RESUELVE CONSULTA DE  
PERTINENCIA DE INGRESO AL SEIA,  
PROYECTO "MODIFICACIÓN DE  
MATERIAL DEL MURO DE SEGURIDAD  
DE TRANQUE DE RELAVES N°3 PLANTA  
MATTA"

RESOLUCIÓN EXENTA N° **115** /P

COPIAPÓ,  
08 OCT 2019

Ilustración N° 1: esquema disposición de materiales.

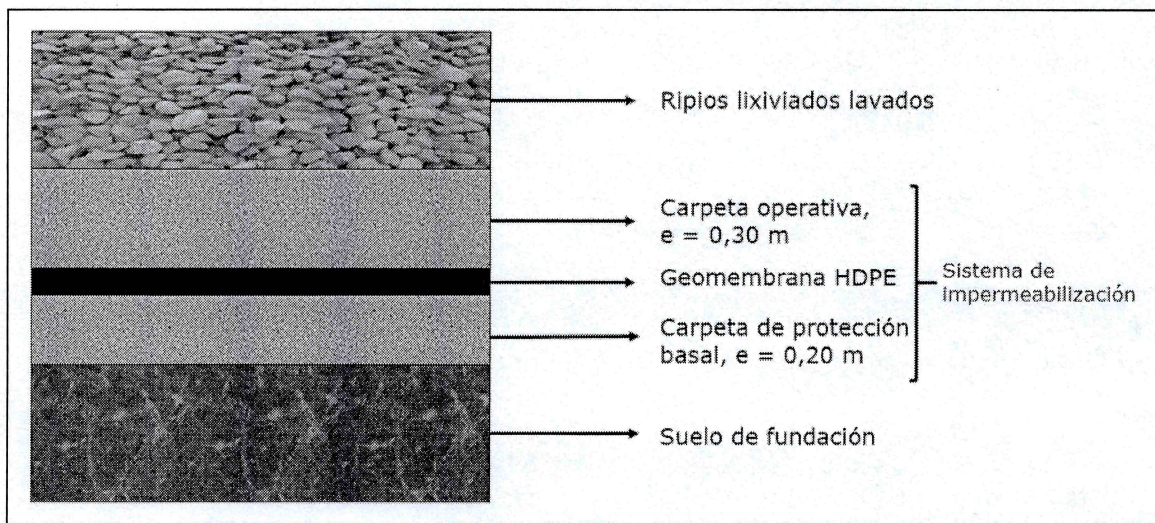
- Debajo de la capa de ripios lixiviados se pondrá primeramente un sistema de impermeabilización compuesto principalmente por una geomembrana HDPE para impermeabilizar los estratos inferiores ante posibles percolaciones de soluciones lixiviadas. La disposición de los materiales, en la sección del muro que aún no ha sido iniciada su construcción será de la siguiente forma:

- Previo a la construcción del muro, el área dispuesta será preparada perfilando el suelo natural con el propósito de obtener las superficies adecuadas para la posterior depositación. Para ello se requiere el escarpe de los primeros 0,30 m de terreno natural. El material removido será utilizado como relleno en sectores de desnivel topográfico en las mismas dependencias del proyecto.

- En el caso del peraltamiento de secciones del muro de seguridad ya existentes (desde 0 a 1.420 m), se contempla primeramente un perfilamiento de la superficie del muro, para luego instalar la geomembrana por sobre éste y proseguir agregando la carpeta operacional y sobre esta los ripios lixiviados lavados.

- La geomembrana tendrá una extensión lateral que permita impermeabilizar un canal perimetral que recibirá las aguas que provengan del muro. Estas aguas se evaporarán o serán recirculadas por bombeo a la planta como aguas de proceso.
